原子力発電・核燃料サイクル勉強会（第6回目）

高速炉サイクル開発の課題・問題点の抽出

高速炉サイクル開発の課題・問題点に対する見解
(案)

高速炉サイクル開発の問題点の抽出・整理（案）

図1 高レベル放射性廃棄物による潜在的有害度の時系列変化

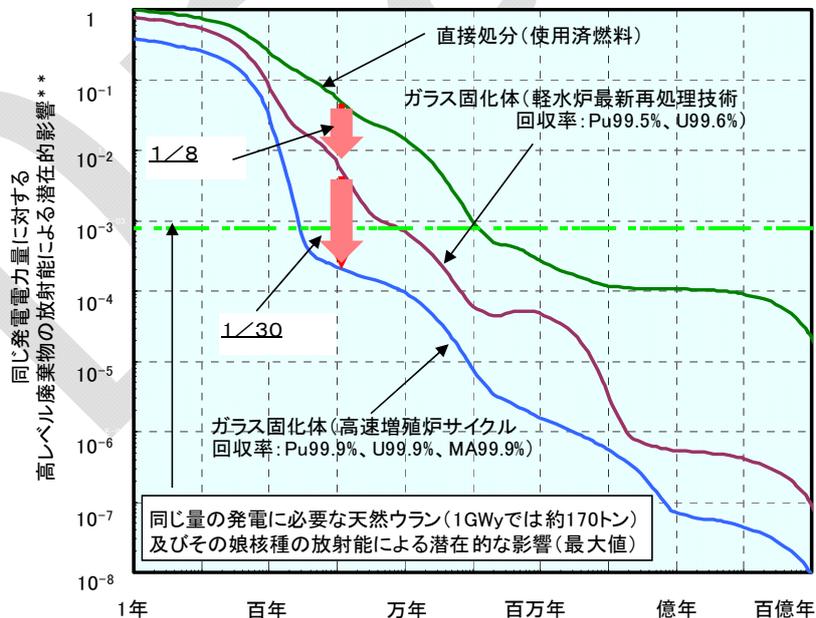
- 潜在的有害度（毒性）の低減の具体的メリットが明らかでない。また、廃棄物の毒性関係では、four 9の回収率を想定しているが、実際のプラントでは良くても99.数%レベル。従って、現実から理想までを見据えた評価をして効果を述べるべきではないか。

- 高速炉サイクルを導入してアクチニドリサイクルを実施すると潜在的有害度は低減する。アクチニド回収率の向上が潜在的有害度の低減に直結するため、高レベル放射性廃棄物へのアクチニド元素の移行を0.1%以下に抑えることを目指してきた。
- FaCT フェーズ I では、U, TRU の元素回収率はそれぞれ99.9%以上を要求したが、その目標が達成されれば、高レベル放射性廃棄物の潜在的有害度を大きく低減できる（図1）。
- これまでの研究では、アクチニド元素移行率を1%以下に抑制できるとの結果が得られており、その場合でもマイナーアクチニドを回収しない場合と比較して潜在的有害度を1/10以下に低減することが期待できる。
- 今後、要素技術開発と試験結果を基にして、実際のプラントで達成可能な移行率を精度よく評価し、その結果を理想的な目標と共に示していく必要がある。
